提出年月日	令和 2 年 4 月 3 日 R48
日本原燃株式会社

六ヶ所再処理施設における
新規制基準に対する適合性

第 28 条：重大事故等の拡大防止等

臨界事故に対処するために使用する重大事故等対処設備のうち 廃ガス処理設備に係る設計内容の一部見直しについて

第1-16図(1) 廃ガス貯留設備による放射性物質の貯留に係る流量及び圧力の変化 概要図

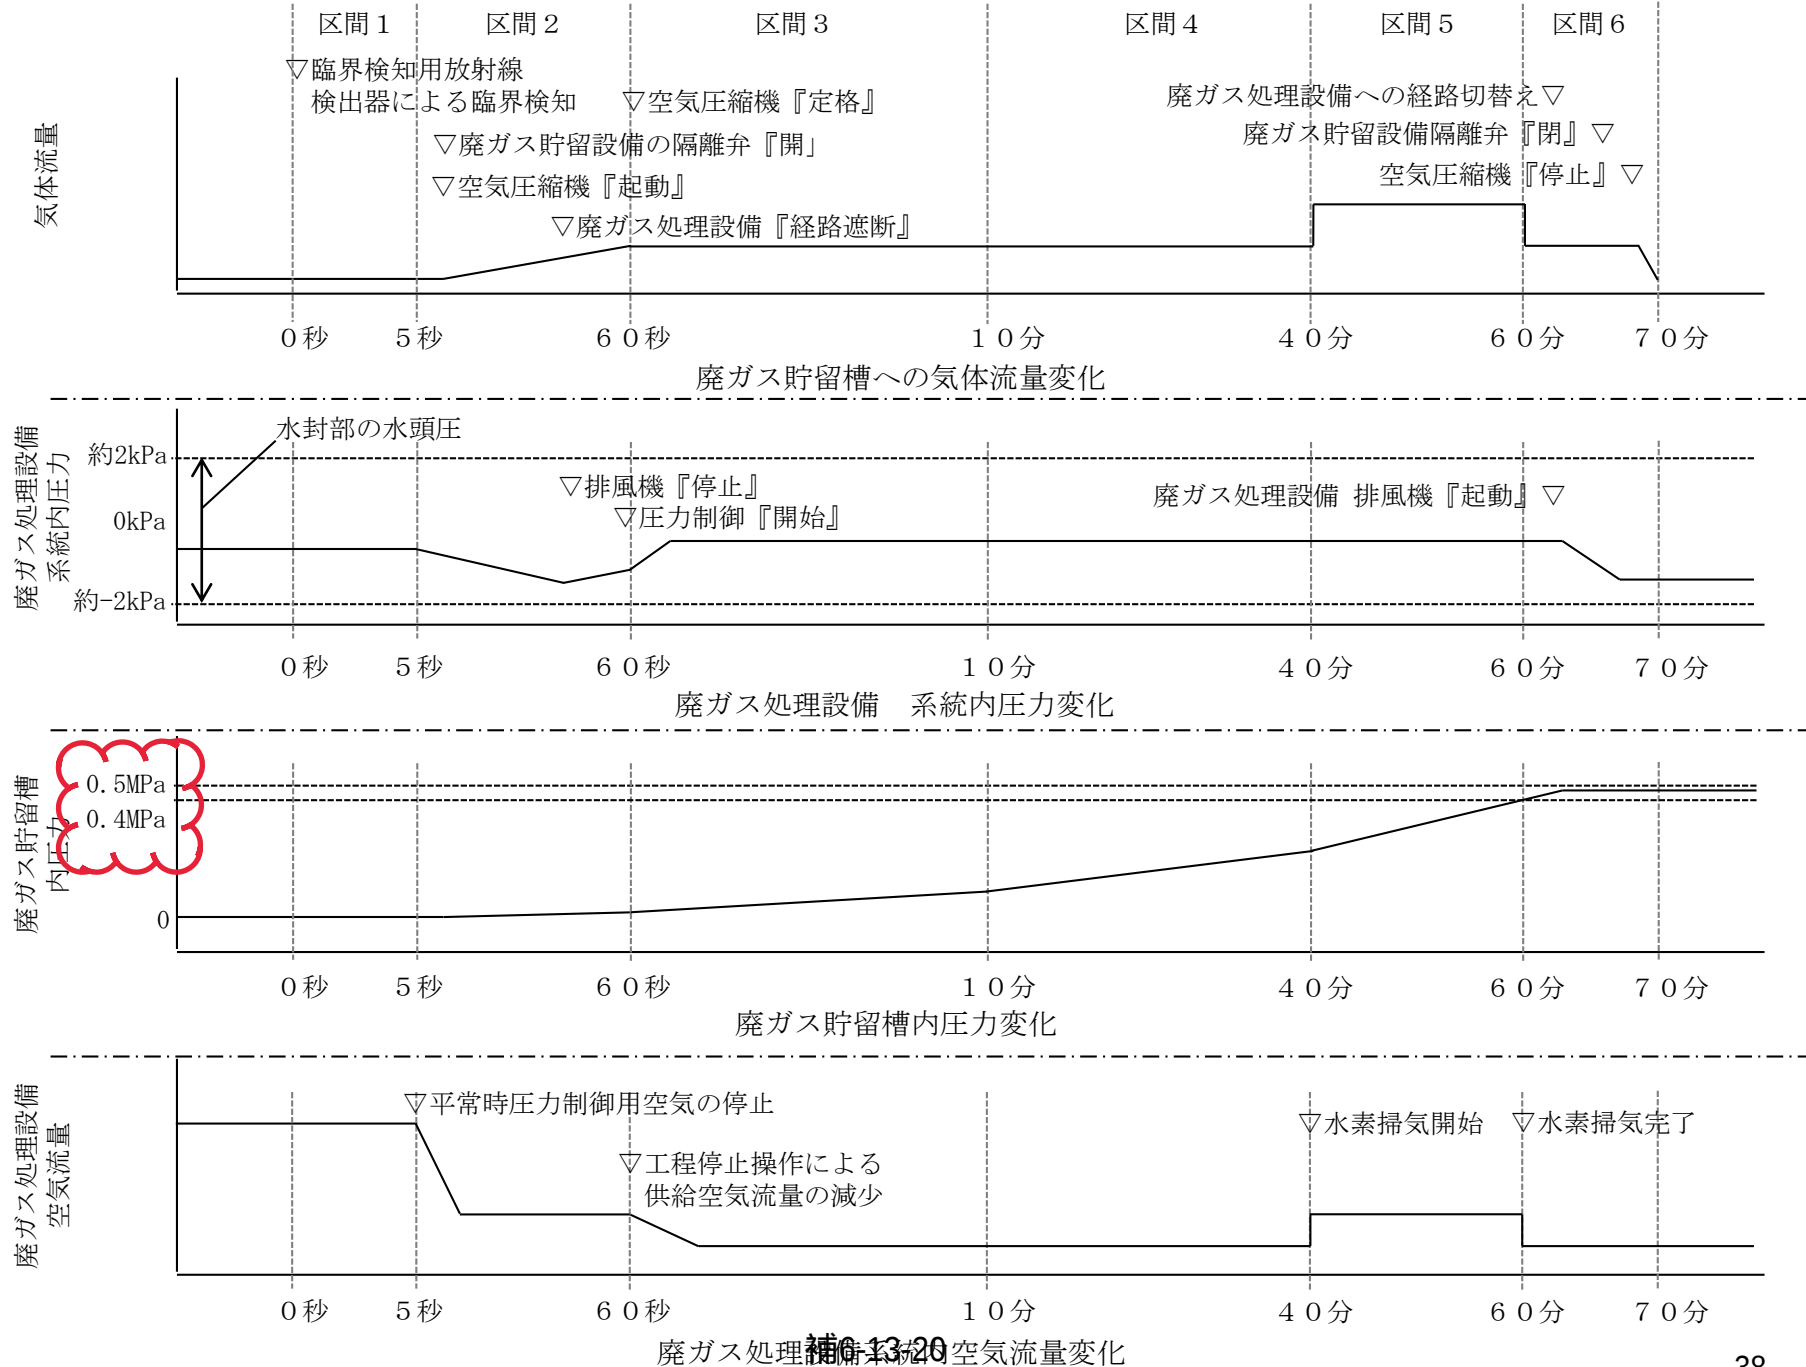
廃ガス貯留設備の仕様	変更前	変更後	対象条文	左記変更を受けたこれまでの説明内容への影響
1. 空気圧縮機の吐出能力	吐出圧力 0.76MPa 吐出流量約 68Nm ³ /h	吐出圧力 0.5MPa 吐出流量約 50Nm ³ /h	✓ 34条（臨界事故） ✓ 37条（TBP等の錯体の急激な分解反応）	✓ 導出完了判断基準 （変更前：0.7MPa 変更後 0.4MPa） ✓ 廃ガス貯留槽内圧力推移図 （最大到達圧力：0.7→0.5MPa）
2. 廃ガス貯留槽の容量	前処理建屋約 5m ³ 精製建屋約 11m ³	前処理建屋約 10m ³ 精製建屋約 21m ³	✓ 34条（臨界事故） ✓ 37条（TBP等の錯体の急激な分解反応）	✓ 放出量評価の機器条件：廃ガス貯留槽の容量 11m³→21m³ （評価では臨界事故発生から1時間にわたって貯留できることとしており，容量の見直し前後においても同条件に変更はないことから，放出量評価値に変更はない）
3. 貯槽の圧力計個数（貯槽数量）	前処理建屋：3基 （貯槽基数2基及び予備貯槽1基） 精製建屋：9基 （貯槽基数8基及び予備貯槽1基）	AA：3基 （変更なし） 精製建屋：12基 （貯槽基数11基及び予備貯槽1基）	✓ 43条（計装設備）	✓ 計装設備 廃ガス貯留設備の圧力計個数
